訂 正 の お 願 い

2021. 4 株式会社自研センター

*No.J-492 トヨタ ランドクルーザー（200 系）2007 年 12 月を下記の通り訂正いたします。

P.60 M222

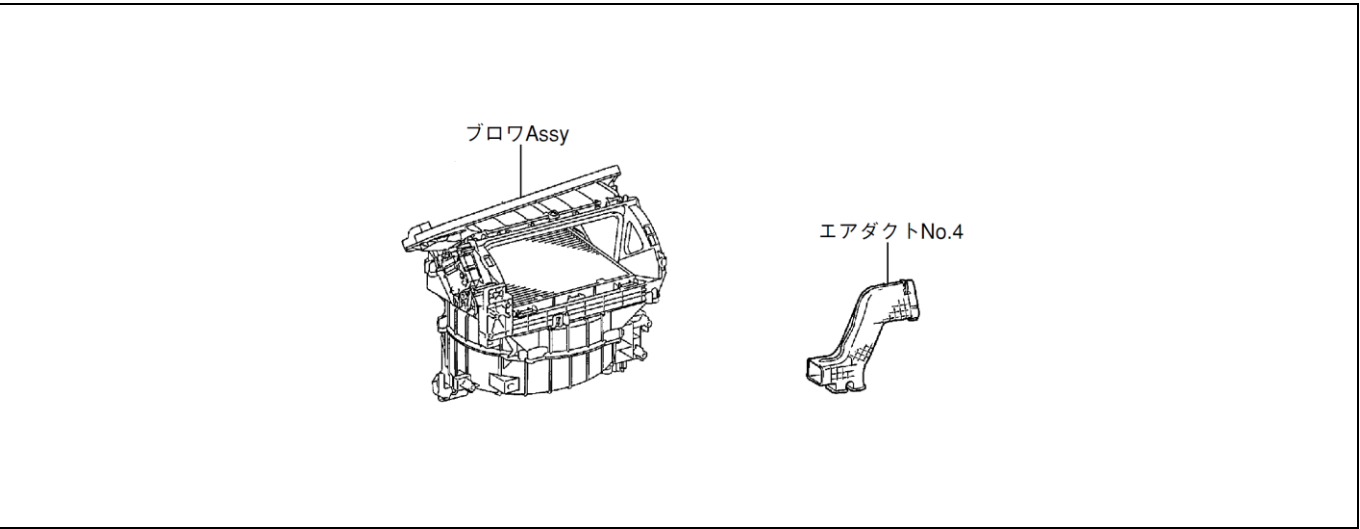
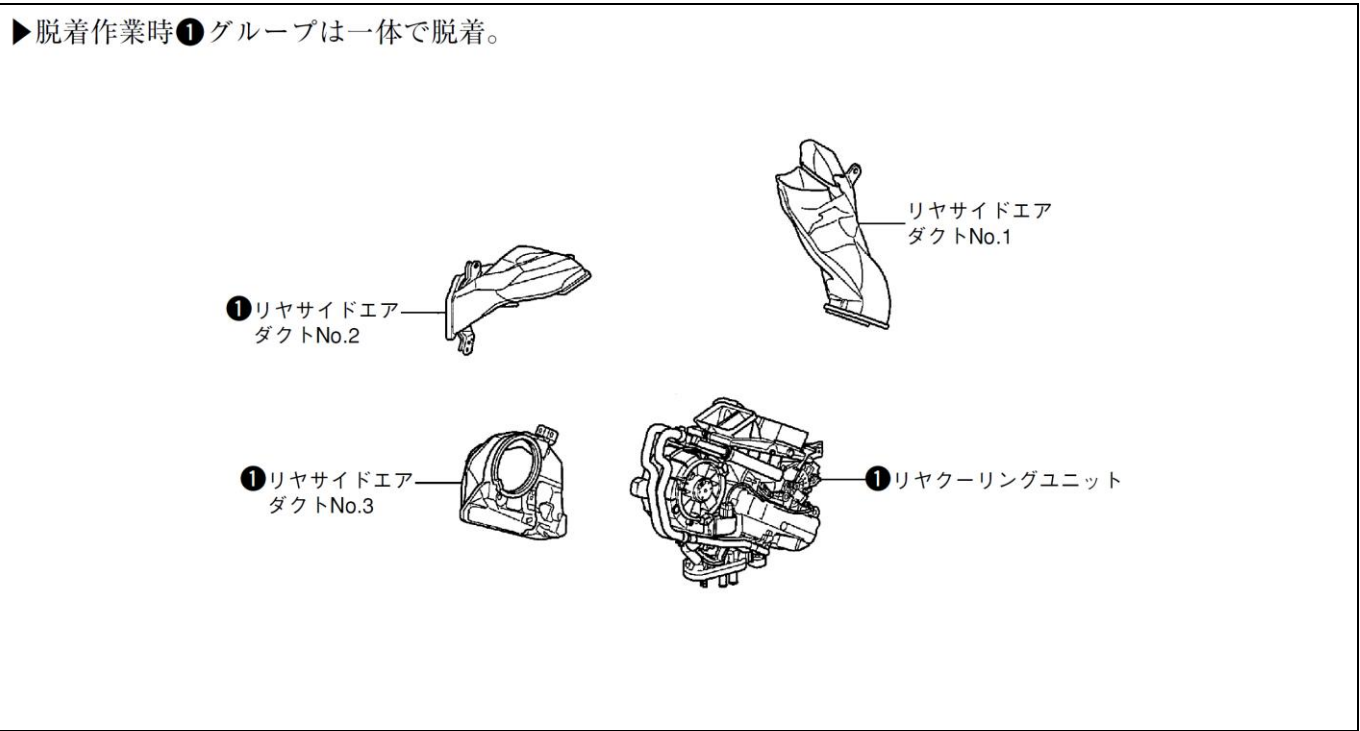
指数テーブルの一部に追加訂正があったため、該当ページを差替え願います。

削除・訂正

追加

M222 リヤクーリングユニット脱着または取替		1 台
	0.30	取外し状態
		・左サートシート
クーラガスチャージ	1.00増	（含）作業および部品の脱着または取替
冷却水補充	0.30増	・リヤサイトエアダクトNo.1
フロンガス回収・再使用	0.40増	〔除〕作業および部品の脱着または取替
		・トリム類
		・フロンガス代

M222	リヤクーリングユニット脱着または取替	1 台
0.30 クーラガスチャージ 1.00増 冷却水補充 0.30増 フロンガス回収・再使用 0.40増	取外し状態	
	・左サードシート	
	(含) 作業および部品の脱着または取替	
	・リヤサイドエアダクト No.1	
	[除] 作業および部品の脱着または取替	
	・トリム類	・フロンガス代

P.29 B191

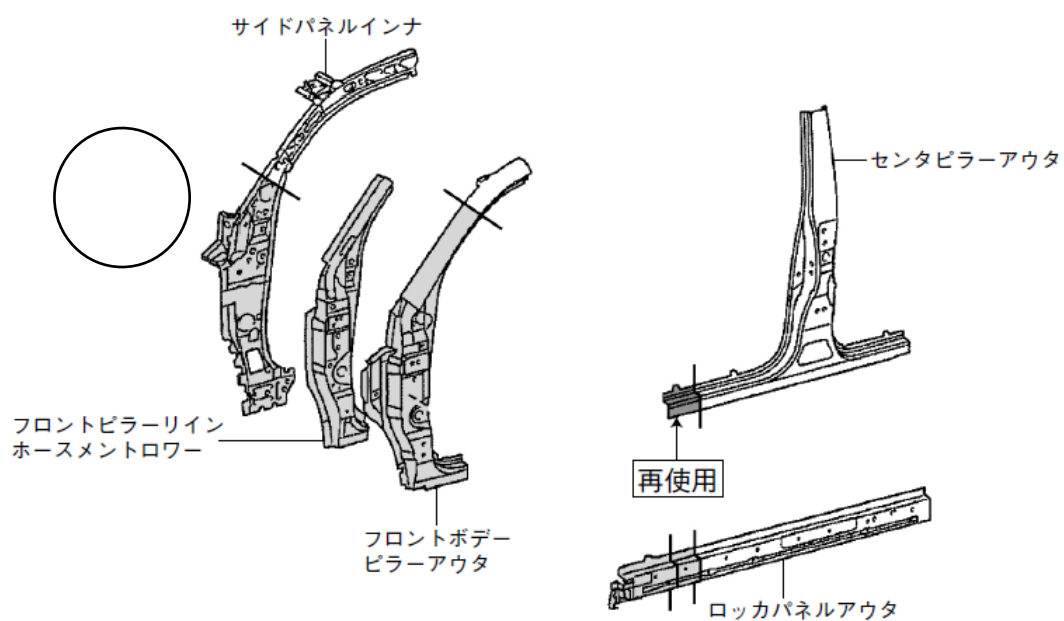
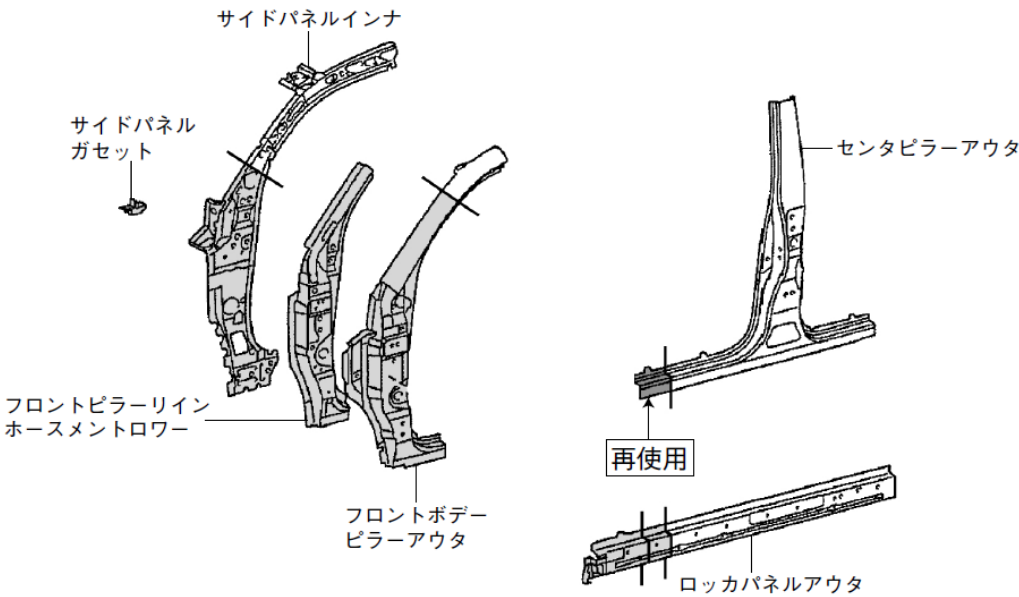
イラスト欄の一部に誤りがあったため、差替え願います。

○:訂正箇所

B191	片側フロントピラー取替		片側
7.40	フロントピラー上部および下部 (ロッカパネル部) でのカット作業		
	取外し状態		
	・ボンネット (フード) ヒンジ Assy		・ステップパネル
	・フロントフェンダエブロン		・インストルメントパネル
	・カウルトップサイドパネル		・ウインドシールドガラス
	・フロントドア		・配線
(含) 作業および部品の脱着または取替			
・サイドパネルガセット		・ロッカパネルアウタ半裁	
・フロントピラーリインホースメントロワー		・センタピラーアウタ前端部カット	
・サイドパネルインナ		・付属品	
「備考」			
※センタピラーアウタ前端部は再使用する。

P.121 サイレンサシート貼り付け位置

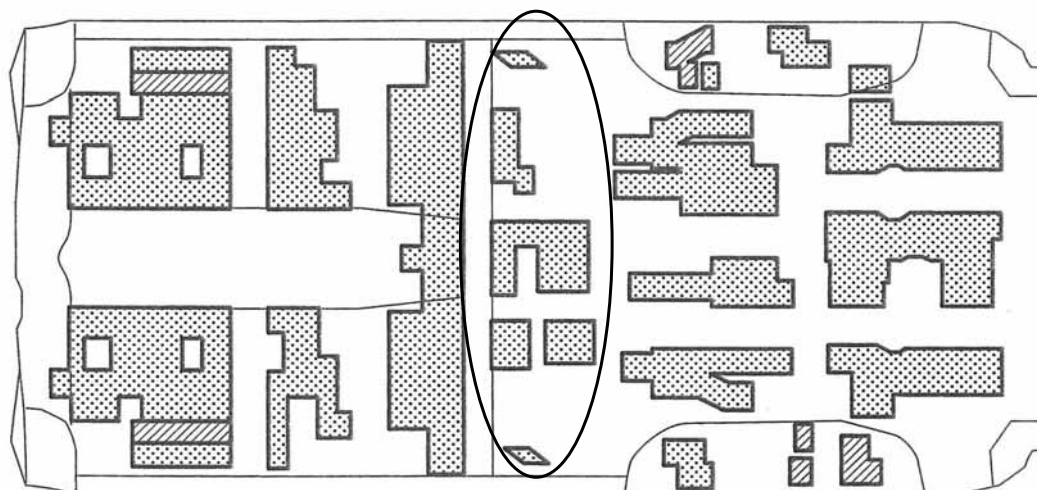
イラストに誤りが有ったため、差し替え願います。

○ : 誤り箇所
